PROCESSO Nº:	RLA-15/00509415
UNIDADE GESTORA:	Departamento Estadual de Infraestrutura - DEINFRA
RESPONSÁVEIS:	Wanderley Teodoro Agostini, a partir de 06/01/2015 Paulo Roberto Meller, de 01/01/2011 a 05/01/2015
INTERESSADO:	Wanderley Teodoro Agostini
ASSUNTO:	Verificação <i>in loco</i> de execução contratual de obras na Rodovia SC-417, trecho BR-101 e Garuva, com extensão de 9,00 Km (PJ-00327/2012), com destaque para o cronograma de execução.
RELATÓRIO DE INSTRUÇÃO PRELIMINAR:	DLC - 598/2015 - Instrução Singular

Trata-se da análise do Contrato PJ – 00327/2012, cujo objeto é a execução contratual de obras na Rodovia SC-417, trecho BR101 e Garuva, trecho com extensão de 9,00km, celebrado entre o Departamento Estadual de Infraestrutura – DEINFRA e a Empresa Fortunato Ltda., no valor de R\$ 27.148.613,48 (Vinte e sete milhões, cento e quarenta e oito mil, seiscentos e treze reais e quarenta e oito centavos).

Figura 1 — Âbaco — Cálculo da largura da zona livre (L_c)

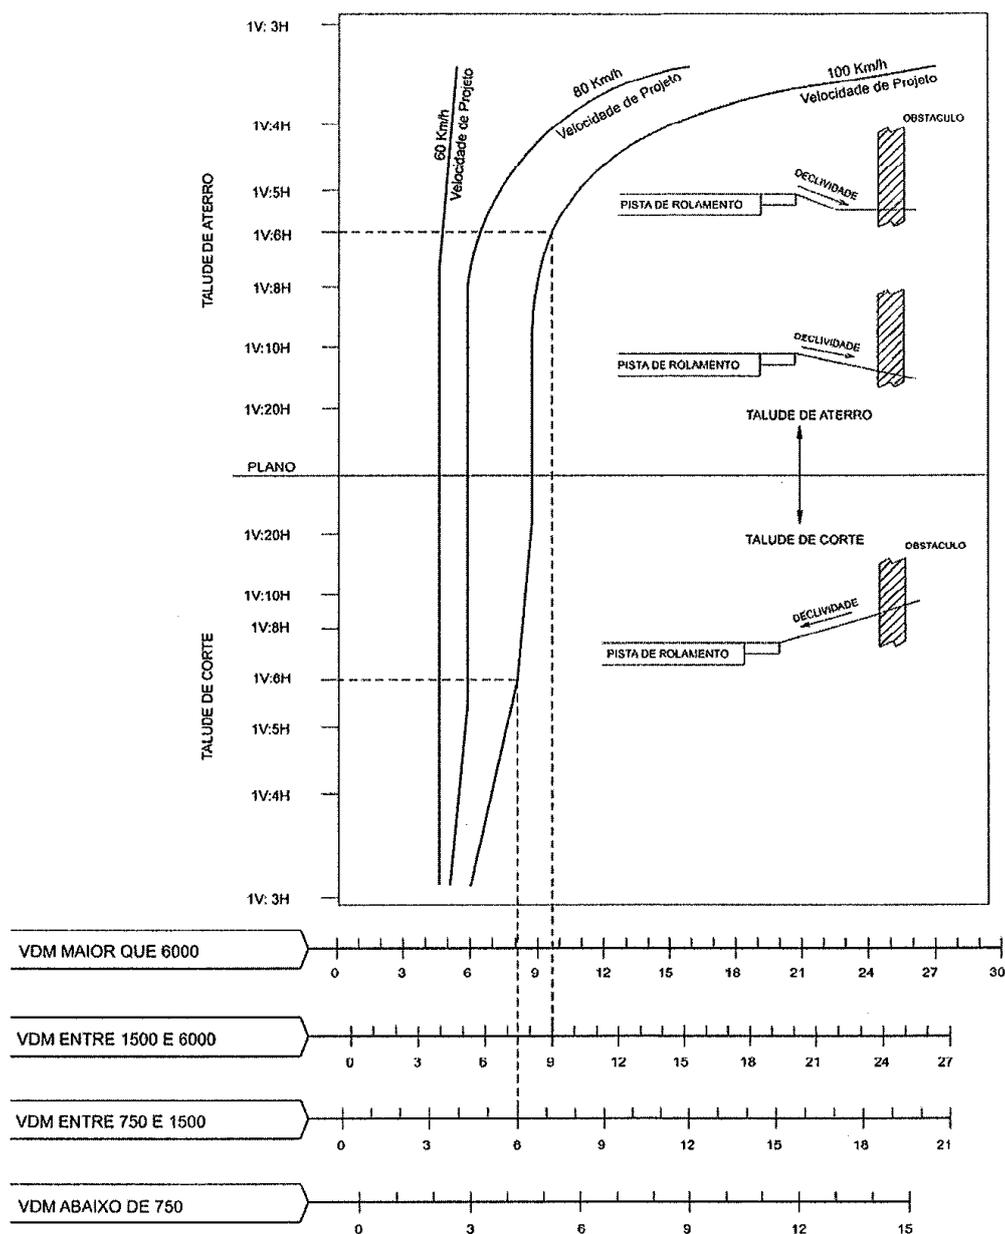
No entanto, para o atendimento do ábaco da Figura 1 da NBR 15.486/2007, a seguir, onde para 80 km/h, terreno plano e VDM maior que 6 mil veic./dia, a zona livre de obstáculos se estende por 6 m além do bordo da pista e dadas as características desta rodovia, faz-se necessário a complementação com defesa metálica no bordo externo do acostamento para eliminar o obstáculo que a barreira de concreto representa, em todas as cinco obras de arte especial deste projeto.

Em princípio, não se cogita fazer a transição da barreira em planta, pois o afastamento de 0,25 m previsto nos projetos das pontes e viaduto é irregular, conforme já demonstrado. De acordo com o item 4.2.5.2 da NBR 14.885/04, o ângulo da transição em planta deve ser de no máximo de $2^\circ 20'$ (1:25), figura 3, e, em casos extremos, esse valor não deve ser maior que 3° (1:20). Com passeio de 1,5 m de largura, ter-se-ia, na melhor das hipóteses, 30 m de transição, que seriam multiplicados por quatro em cada ponte/viaduto. E mais, a barreira ou defesa, à medida que fosse se afastando do bordo da pista, interceptaria a trajetória do pedestre ou ciclista, obrigando-o a transpô-la e a transitar à sua frente.

Figura 2 – Implantação da Rodovia SC-417, Contorno de Garuva.

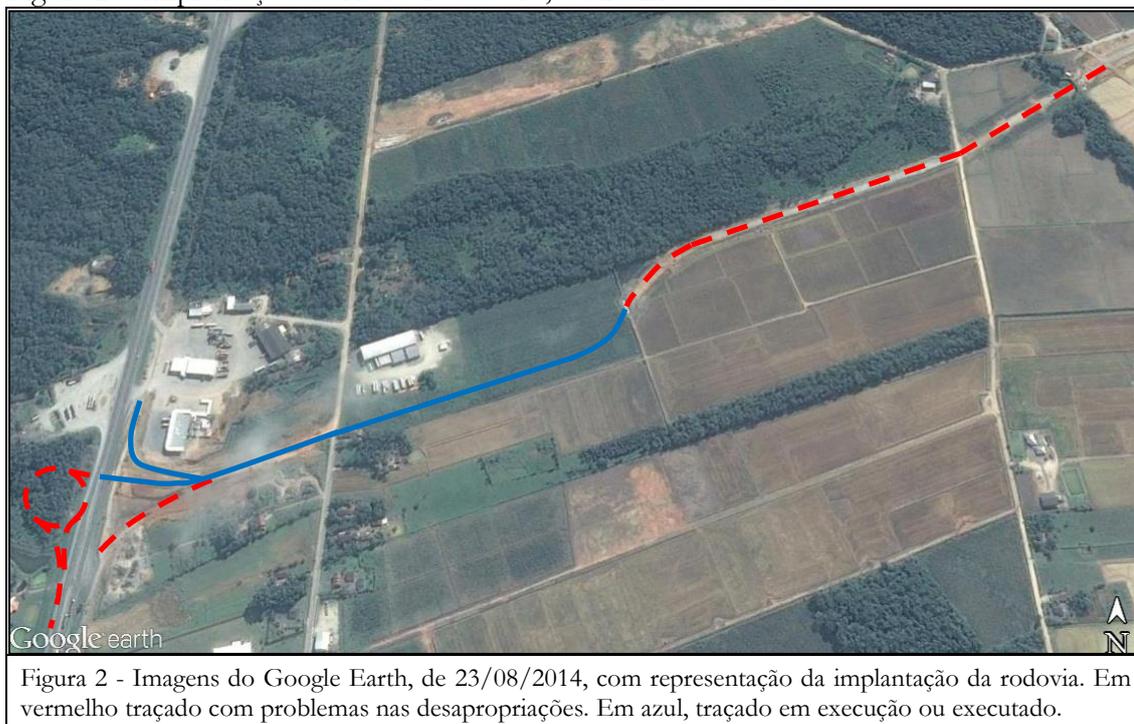
A figura 2 demonstra o segmento com maior atraso em virtude de problemas relacionados à desapropriação, que será relatado com mais detalhes a seguir:

Logo no início do trecho a execução do viaduto sobre a BR-101 está comprometida, estando em execução apenas os pilares centrais, uma vez que a obra não pode avançar para a outra margem da BR porque não se tem a propriedade do terreno, entre o km 0+22 e km 0+260. O proprietário, Sr. Teodoro Edson de Oliveira, conseguiu uma cautelar para impedir a imissão de posse enquanto não se conclui a perícia para definição de um valor a maior da ordem de R\$ 20.000,00. No dia da inspeção *in loco* estavam em execução os pilares centrais, fotos 05 e 06, haja vista que a Concessionária da BR-101 não permite obras deste porte no meio da pista durante a temporada de verão, por razões de segurança. Operacionalmente, este fracionamento da execução do viaduto representa um transtorno enorme à contratada, com aumento de custos não previstos em contrato.

Foto 35 – Postes dentro da “zona livre”

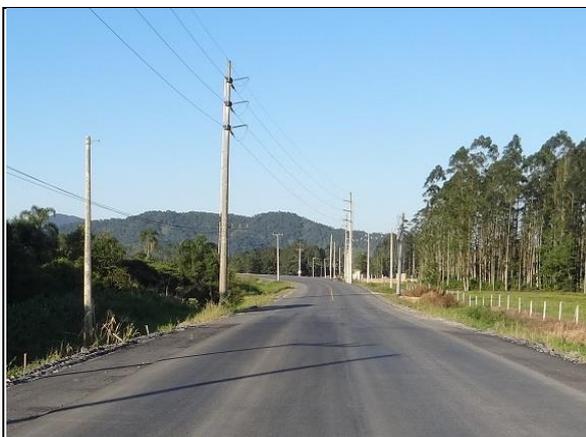
Às margens do trecho existem alguns postes bem próximos à pista, com afastamento mínimo observado *in loco* de 3,35 m, fotos 37 e 38, portanto, dentro da “zona livre de obstáculos”, que é de 6,00 m, conforme já comentado no item 2.2.1 Projeto de pontes. Todos os obstáculos dentro desta faixa de segurança deverão ser removidos ou implantadas defensas metálicas para a proteção dos usuários, que custam R\$ 240,88 o metro, a preços iniciais neste contrato.

3.3.11. Providencie a remoção dos postes dentro da “zona livre de obstáculos” ou implante defensas metálicas, item 2.9.4 do Relatório;

Foto 44 – Vista do viaduto de passagem sobre o OPASC, no km 3+073,92, com levantamento do greide da rodovia.

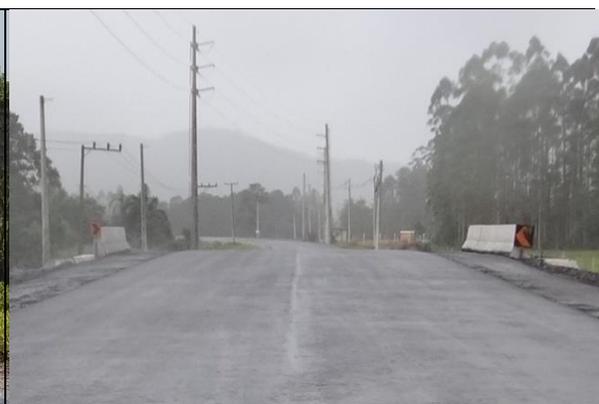
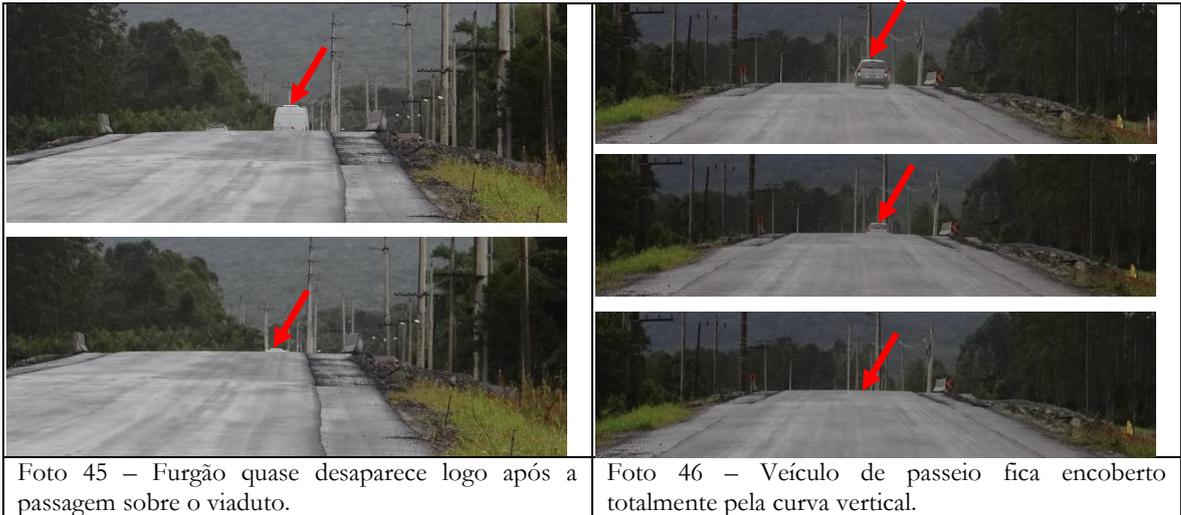
Nas fotos 43 e 44 é possível visualizar a situação descrita de elevação do greide da rodovia exigida no viaduto do km 3+073,92, que criou artificialmente uma curva vertical, reduzindo drasticamente a distância de visibilidade; o que implica em proibir a ultrapassagem num segmento onde originalmente era permitido. As fotos 45 e 46 demonstram que se criou um pondo cego na rodovia, onde um furgão quase desaparece logo após a passagem sobre o viaduto e um veículo de passeio desaparece totalmente. Se essas situações fossem tratadas com a devida antecedência, sem a pressão da obra, o desfecho certamente poderia ser outro.
